L. dz. DZP-787/24

Poznań, dnia 15.10.2024 r.

Dotyczy: PN-77/24 postępowania w trybie przetargu nieograniczonego na **przebudowę i rozbudowę budynku Zakładu Patomorfologii Klinicznej wraz z zagospodarowaniem terenu i infrastrukturą techniczną w formule zaprojektuj i wybuduj.**

Hol na parterze:

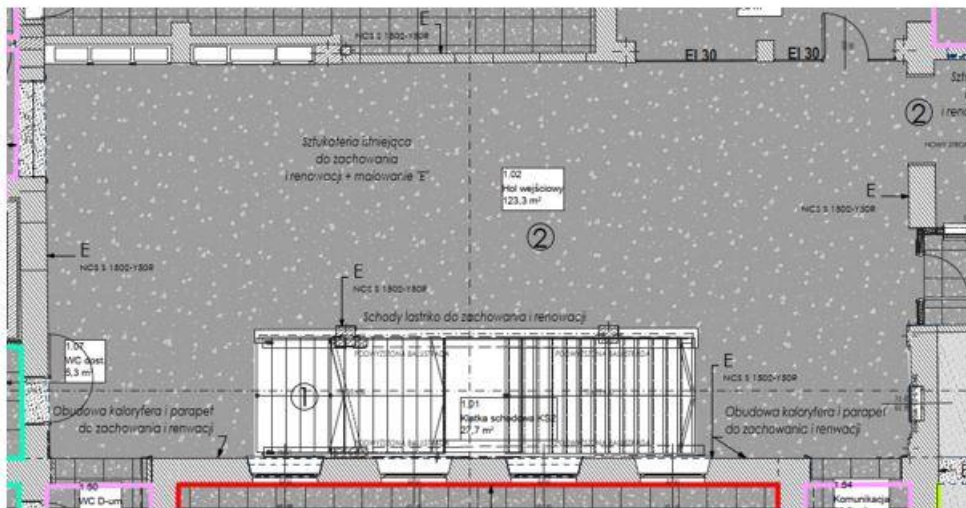
Program Prac Konserwatorskich plik PMF_PROGRAM PRAC KONSERWATORSKICH_2024.04.05, strona 18, dział 6.2. HOL GŁÓWNY, należy zachować posadzki z lastriko, poniżej zdjęcia holu na parterze i na 1 piętrze. Zgodnie z Projektem Technicznym, Projekt Wnętrz posadzka do zachowania jest wpisana tylko na poziomie pomieszczenia 2.02 Hol (rysunek AW_08_WYKOŃCZENIE POSADZEK I ŚCIAN - PIĘTRO 1). Proszę o potwierdzenie, że zgodnie ze zdjęciami Programu Prac Konserwatorskich należy również zachować posadzki lastriko i poddać renowacji w pomieszczeniu 1.02 Hol wejściowy.

W pomieszczeniu Hol 1.02 nie ma posadzki lastriko do zachowania, są tam płytki. Należy je usunąć i wykonać posadzkę lastriko. Tutaj należy zachować i poddać renowacji detale architektoniczne jak balustrada, sztukateria oraz oryginalne szafy.

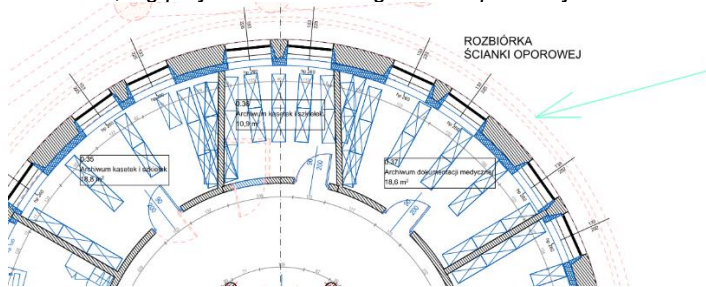
Prosimy o informację czy wskazany poniżej murek jest do rozebrania? Według Programu prac konserwatorskich należy go rozebrać, wg projektu technicznego murek pozostaje bez zmian.

Przedmiotowy murek jest do rozebrania.

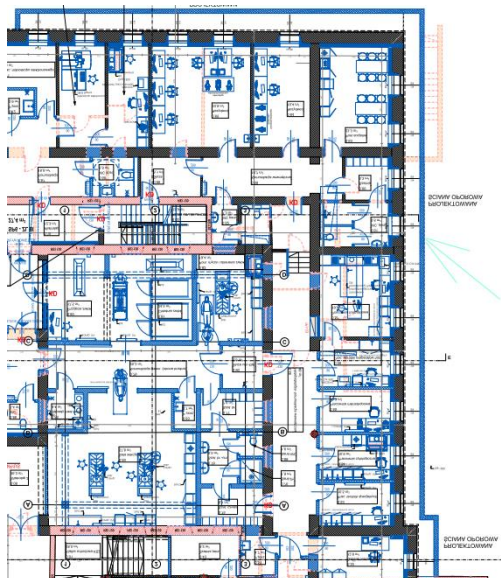
Prosimy o informację czy pokazana poniżej ściana oporowa będzie wykonywana jako nowoprojektowana, czy należy wyremontować istniejące ściany oporowe? Według projektu technicznego należy wyremontować istniejące ściany, natomiast projekt architektoniczno-budowlany mówi o wykonaniu tych ścian od nowa.

Zakres ścian oporowych do remontu i do wykonania od nowa wskazano na rysunku A_02 RZUT PIWNICY (-1) Projektu technicznego.

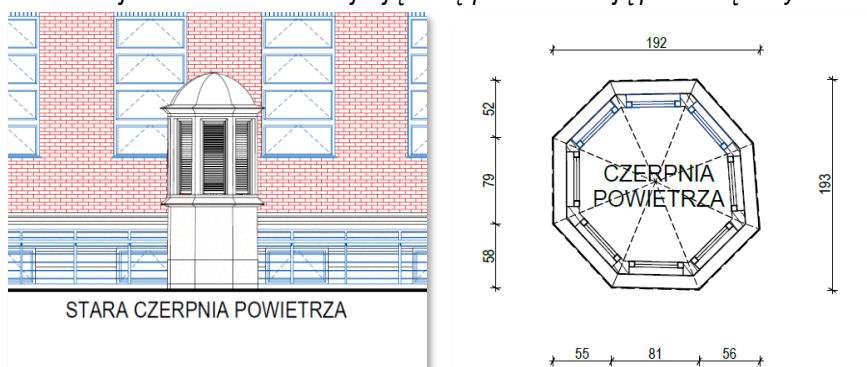
Dot. wykończenia czerpni powietrza. Prosimy o podanie warstw wykończeniowych zewnętrznej czerpni powietrza, która przeznaczona jest do remontu – znajdująca się przed elewacją północną budynku.

W ramach remontu czerpni należy wykonać:

- demontaż daszku z blachy i wykonanie nowego z blachy ocynkowanej powlekanej na kolor RAL gr. min. 0,7mm po wykonaniu konserwacji drewnianej konstrukcji daszku (oczyszczeniu i zabezpieczeniu przed korozją biologiczną)

- podłogę wykonać, po usunięciu warstw istniejących, jak warstwy przekroju oznaczonego symbolem P9 - Projektowana podłoga na gruncie.

Zał. 1.2 Projekt Budowlany – Rzut piwnicy

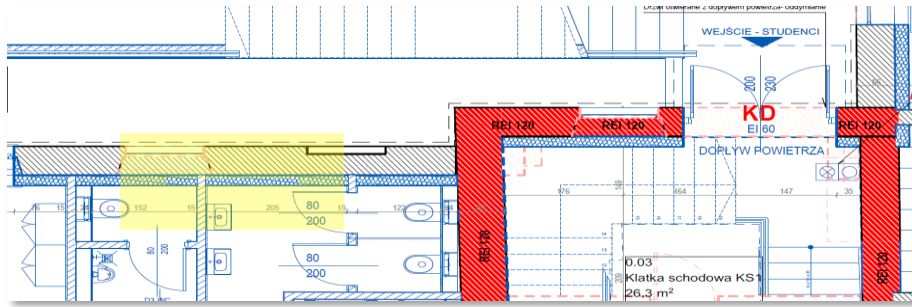
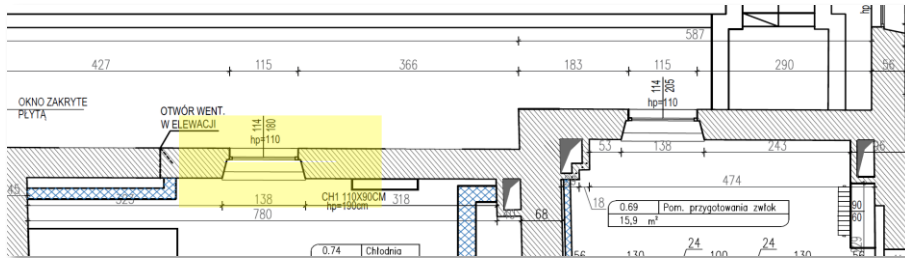
Dot. elewacji ściany północnej – poziom piwnicy. Prosimy o informacje dotyczące elementu zaznaczonego kolorem żółtym na elewacji tynkowanej, czym jest i jakie ma przeznaczenie.

W tej elewacji znajduje się okno z luksferów – do zamurowania. W jego miejscu należy wykonać blendę – niszę bez boniowania.

Zał. 1.2 Projekt Budowlany – rzut piwnicy (PAB_2024.04.26 str.71)

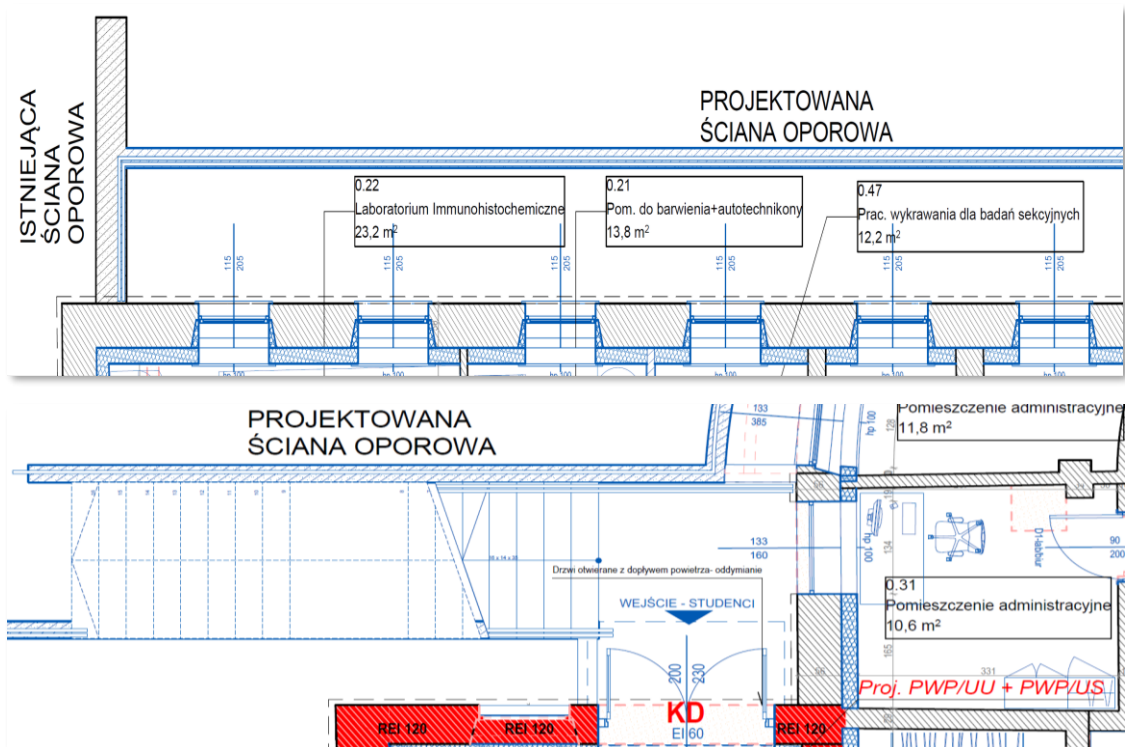
Dot. barierek na ścianie oporowej – elewacja północna. Prosimy o potwierdzenie, czy barierka na projektowanej ścianie oporowej powinna na całej swojej długości posiadać pochwyty.

Zamawiający potwierdza.

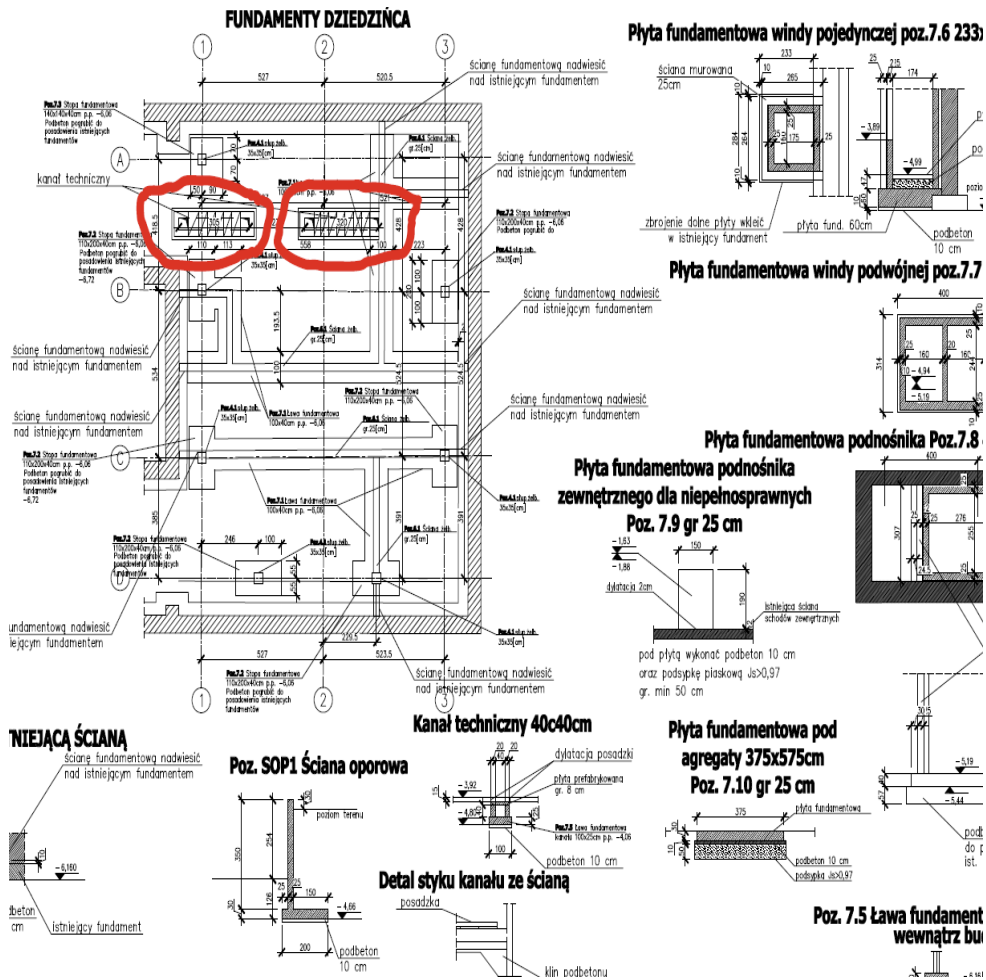
Na rys. konstrukcji K01a uwzględniono kanał techniczny 40c40cm. Prosimy o wskazanie jego lokalizacji na rzucie.

UWAGA 1

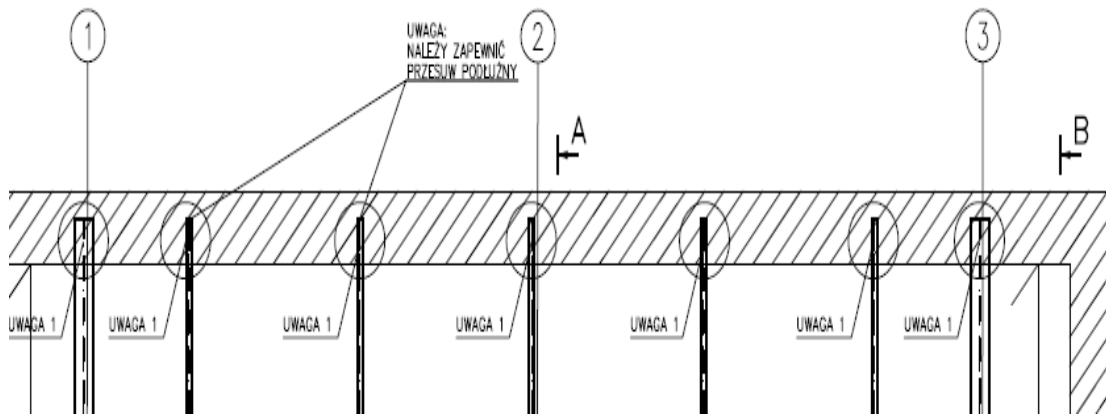
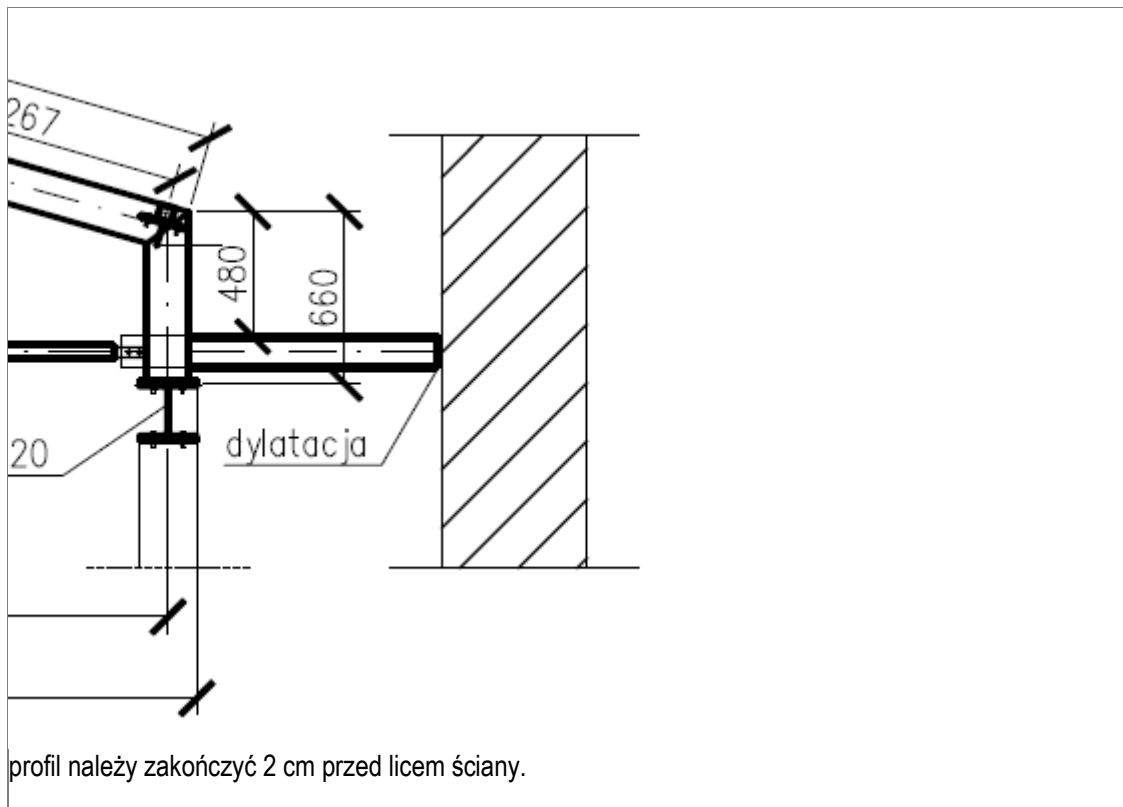
Prosimy o informację jaki rodzaj dylatacji przyjąć do oddzielenia konstrukcji zadaszenia dziedzińca od istniejącego budynku.

Profile należy oprzeć na ścianie w wykutych gniazdach na głębokość min. 30 cm

Pod profilem wykonać poduszkę betonową gr 20cm z betonu C20/25

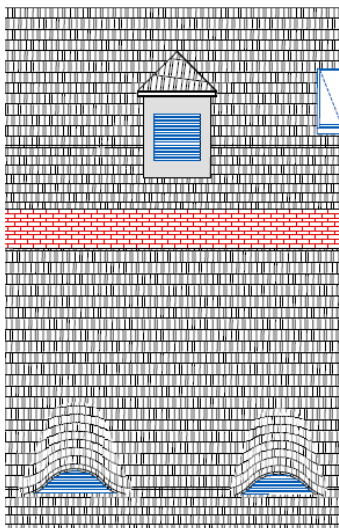
Prosimy o potwierdzenie, że wymianie podlegają również okna na poddaszu. Jeżeli tak prosimy o uzupełnienie zestawienia stolarki o te okna.

Okna w wolicach oczach należy wymienić na żaluzje, zgodnie z elewacjami.

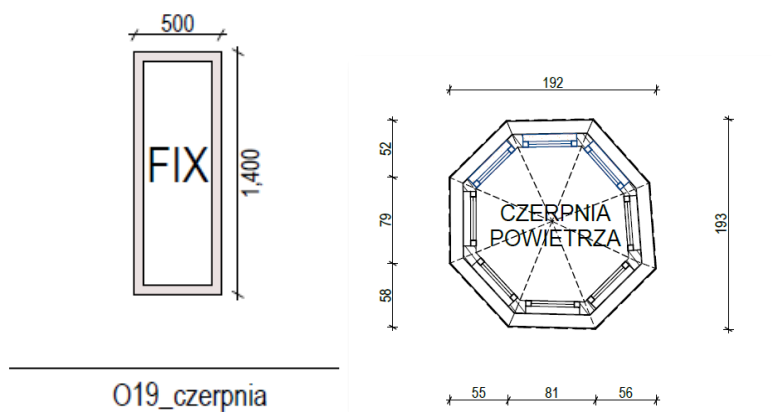
W zestawieniu stolarki zostały wyszczególnione okna O9_czerpnia, ale nie zostały one wyszczególnione na rzutach. Prosimy o potwierdzenie, że okna powinny być wykonane w czerpni powietrza.

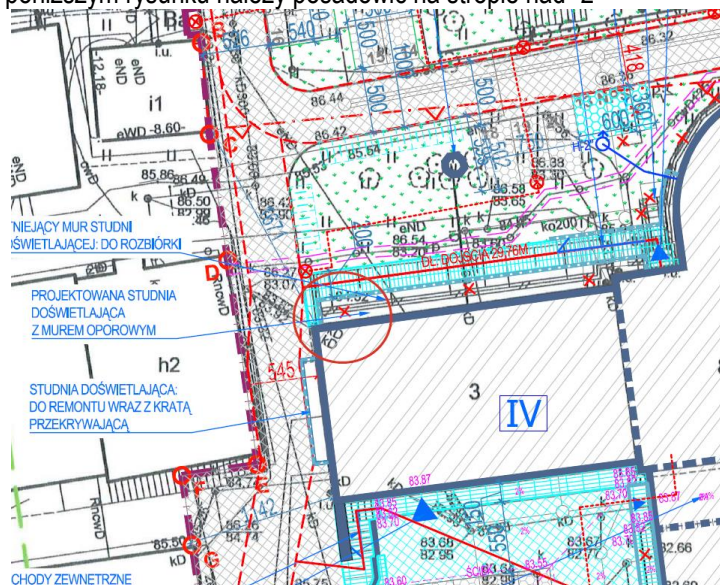
Prosimy o potwierdzenie, że projektowaną studnię doświetlającą z murem oporowym zaznaczone na czerwono na poniższym rysunku należy posadowić na stropie nad -2
